Krycí list ZBV

Název Stavby dle SoD: II/102 Kamýk nad Vltavou - Milešov Název stavebního objektu/provozního souboru (SO/PS): SO 02 - km 60,670 - 64,182	Číslo SO/PS / / pořadí Změny SO/PS: 02 / 1	Číslo ZBV: 2
---	--	---------------------

Změnový list

Název Stavby dle SoD: II/102 Kamýk nad Vltavou - Milešov Název stavebního objektu/provozního souboru (SO/PS): SO 02 - km 60,670 - 64,182	Číslo SO/PS / / pořadí Změny SO/PS: 02 / 1	Číslo ZBV / Skupina změny: 2.1
---	--	---------------------------------------

DOKUMENTACE SKUTEČNÉHO PROVEDENÍ STAVBY
Akce: II/102 Kamýk nad Vltavou – Milešov SO.02
Popis zaměření: zaměření nového živčního povrchu
Lokalita: kú. Krásná Hora nad Vltavou, Podmoky
Souřadnicový/výškový systém: S-JTSK/Bpv
Měřítko: 1:5000
Zaměřil/Vyhotovil: Ing. Martin Kolář-27.6.2025/11.7.2025

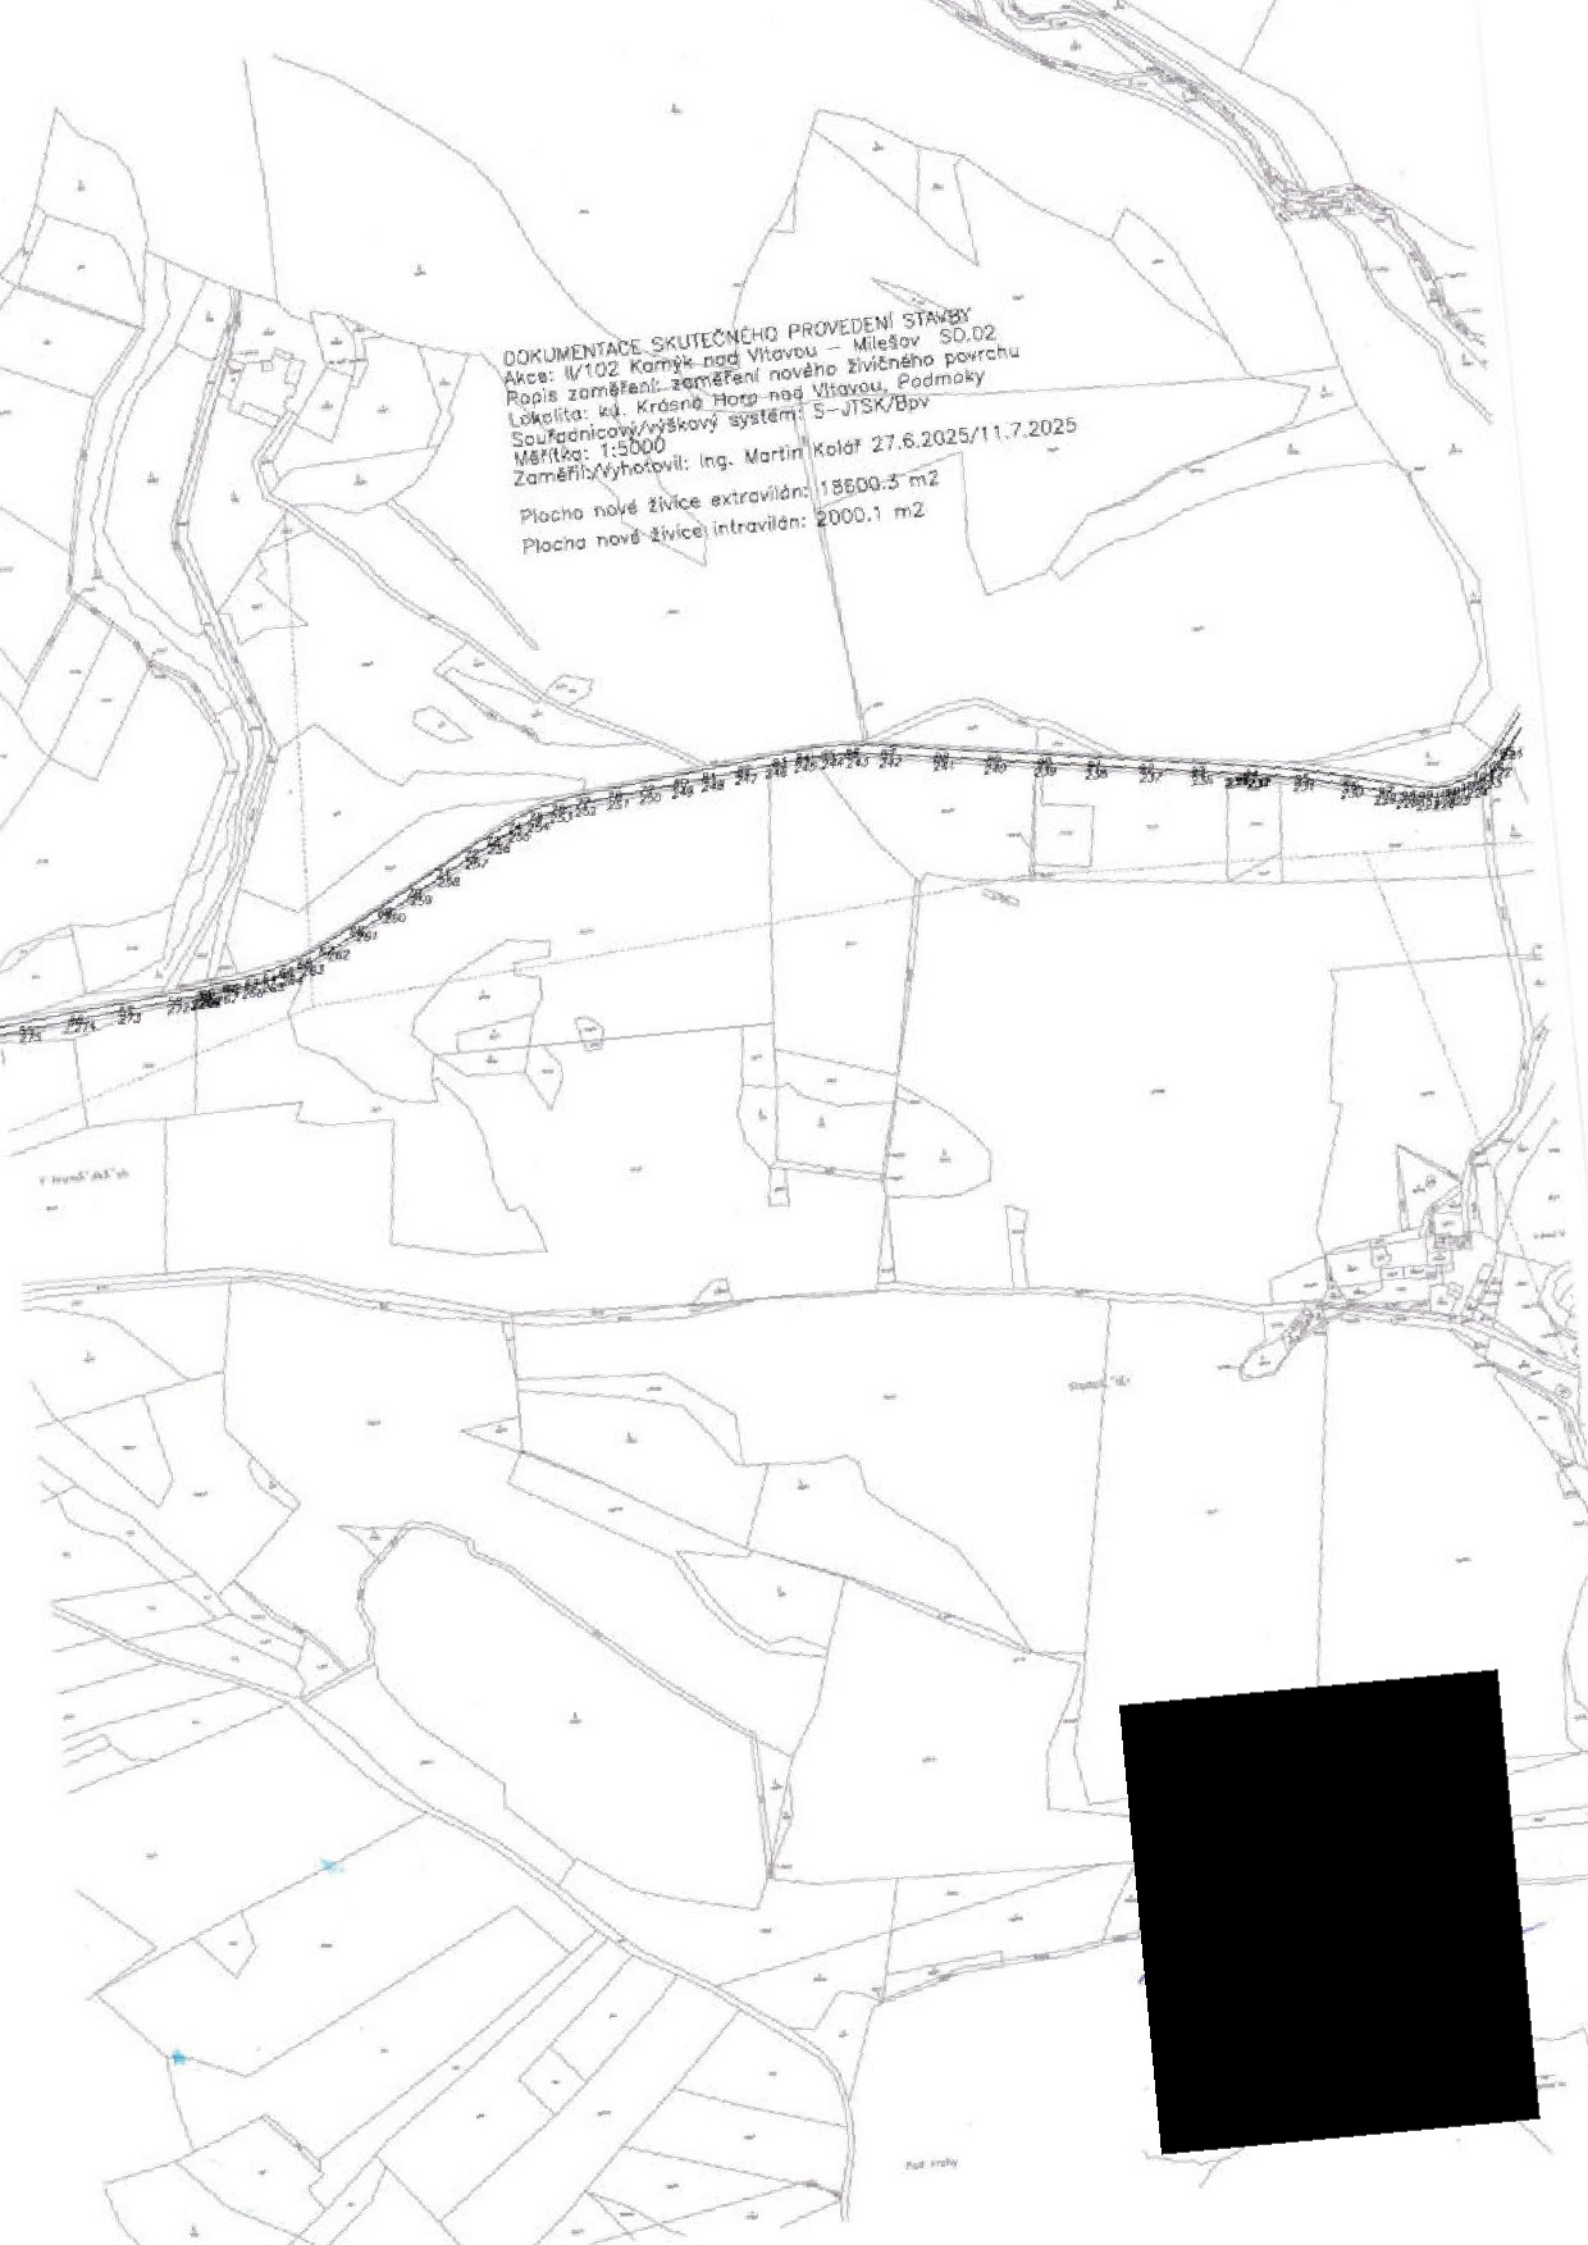
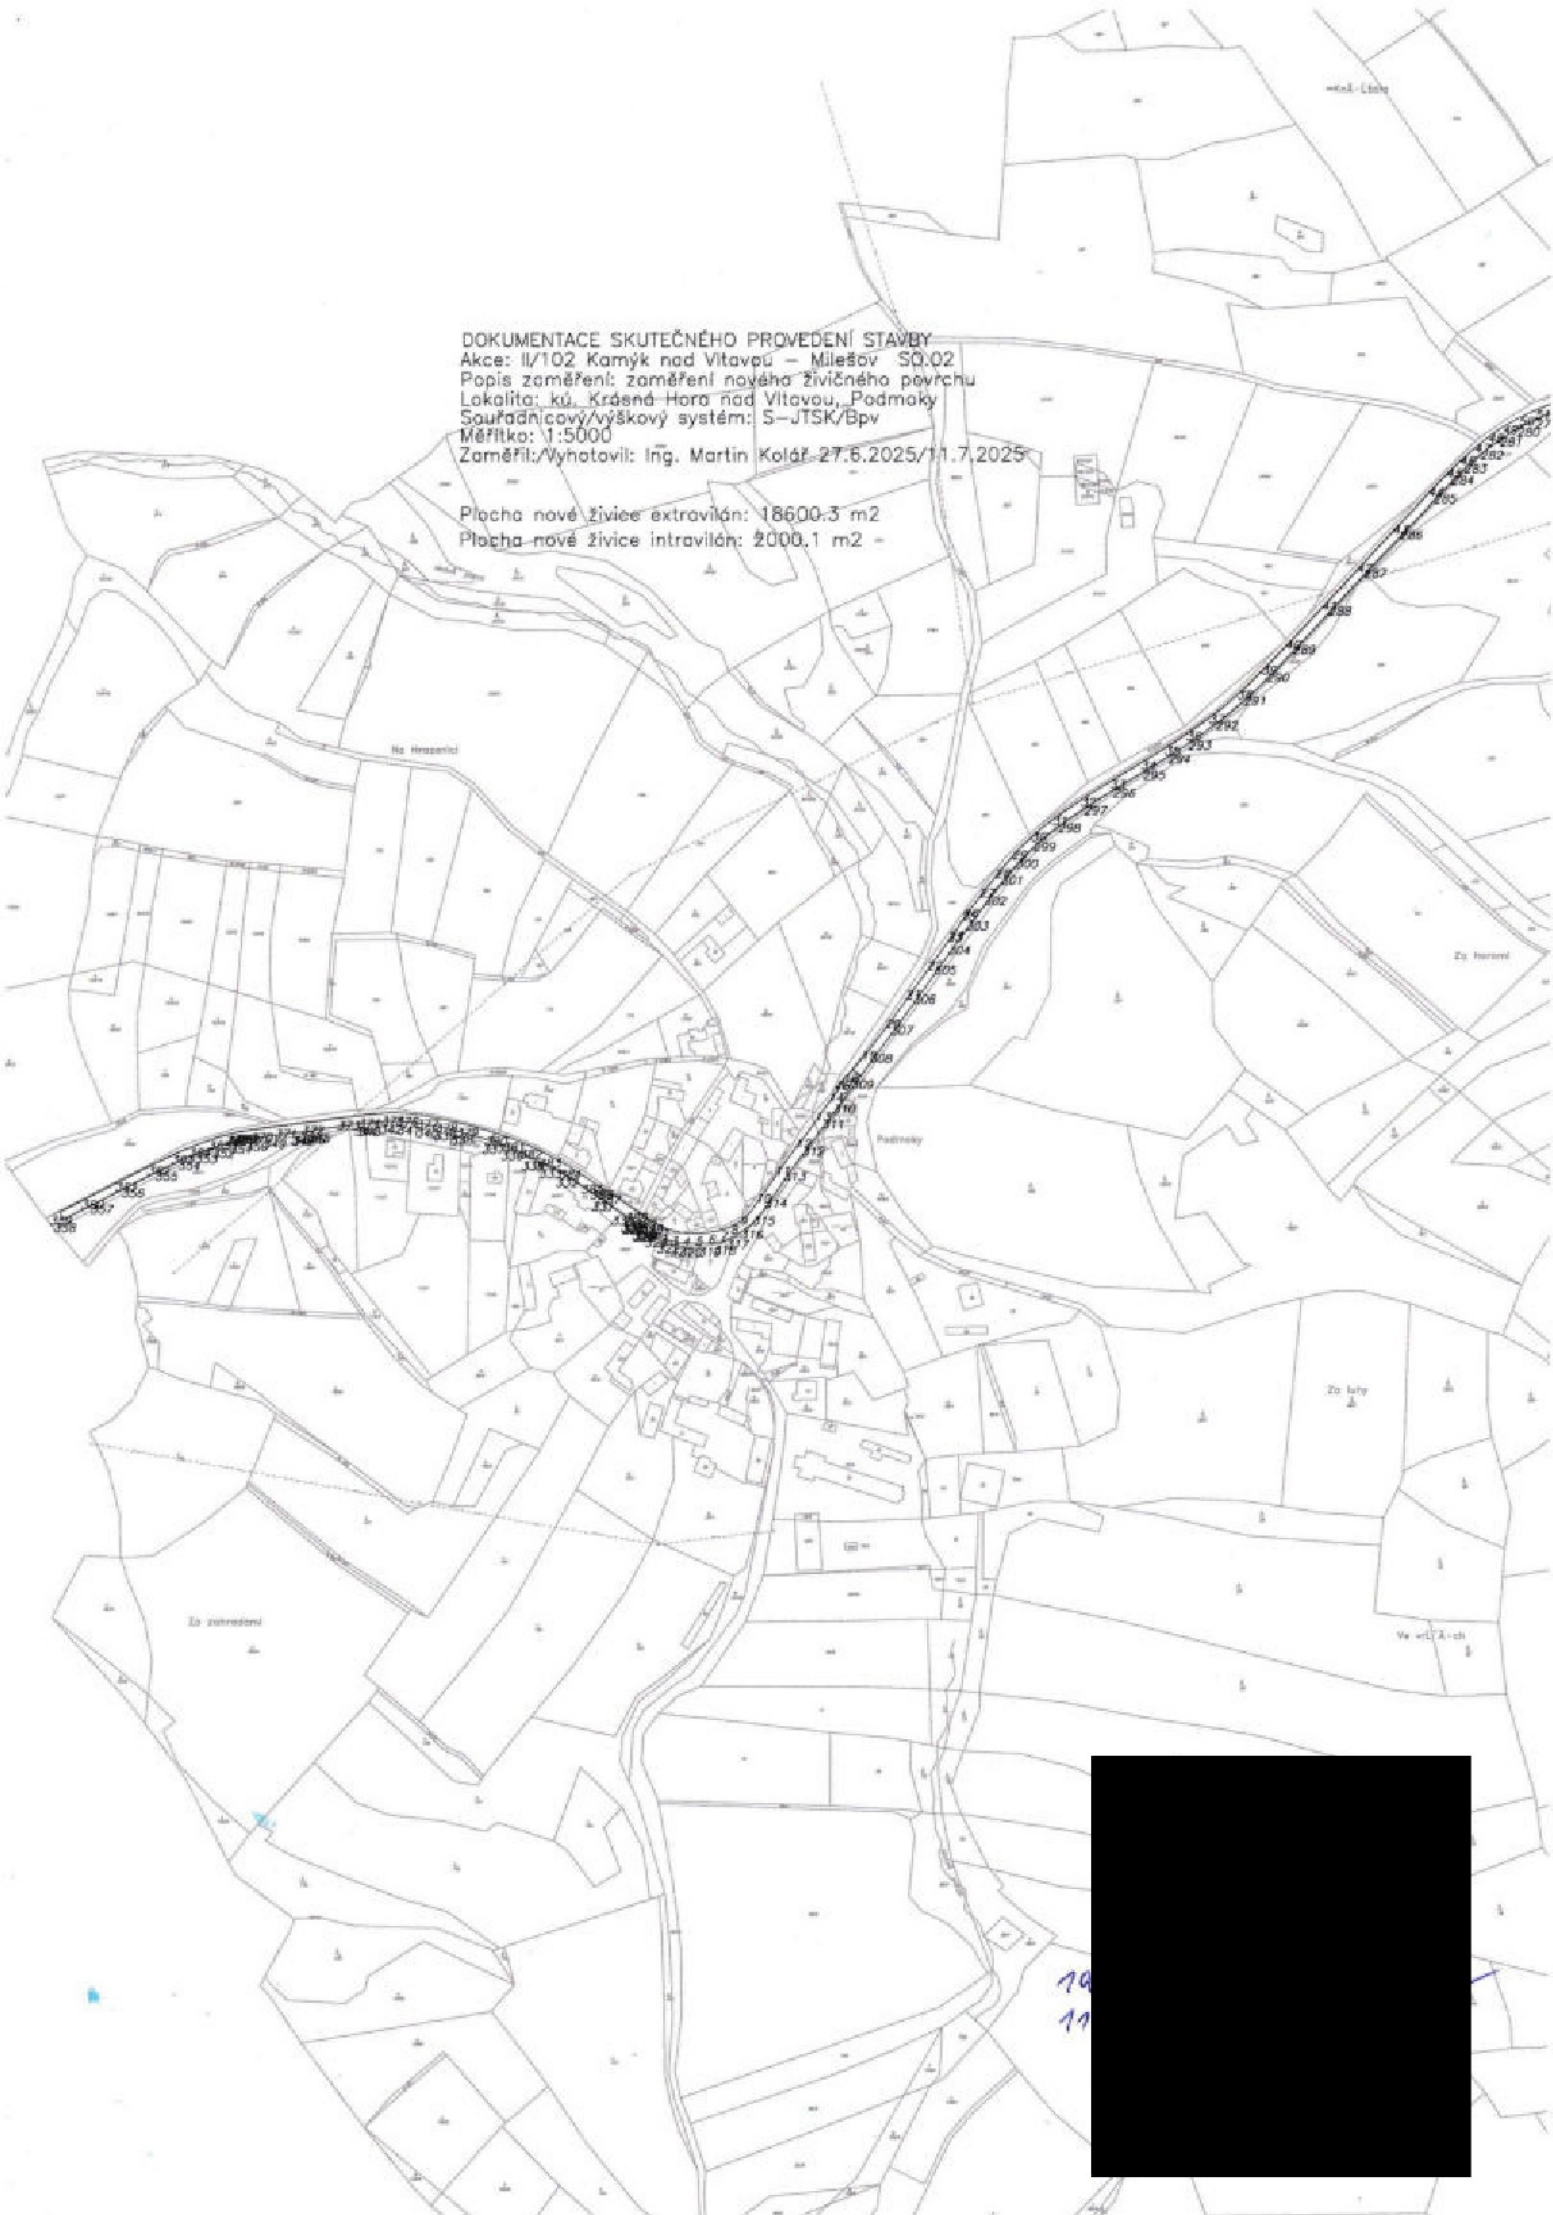
Plocha nové živice extravilón: 18600.3 m²
Plocha nové živice intravilón: 2008.1 m²

DOKUMENTACE SKUTEČNÉHO PROVEDENÍ STAVBY
Akce: IV/102 Kamýk nad Vltavou – Milešov SO.02
Popis zaměření: zaměření nového živého povrchu
Lokalita: k.ú. Krásná Hora nad Vltavou, Podmokly
Souřadnicový/výškový systém: S-JTSK/Bpv
Měřítko: 1:5000
Zaměřil/Vyhotovil: Ing. Martin Kolář 27.6.2025/11.7.2025
Plocha nově živice extravilán: 18500.3 m²
Plocha nově živice intravilán: 2000.1 m²

Plachta nové živice extravilán: 18600,3 m²
Plachta nové živice intravilán: 2000,1 m²

DOKUMENTACE SKUTEČNÉHO PROVEDENÍ STAVBY
 Akce: II/102 Kamýk nad Vltavou - Milešov SO.02
 Popis zaměření: zaměření nového živичného povrchu
 Lokalita: kú. Krásná Hora nad Vltavou, Podmoky
 Souřadnicový/výškový systém: S-JTSK/ Bpv
 Zaměřil: Vyhotožil: Ing. Martin Kolář 27.6.2025/11.7.2025
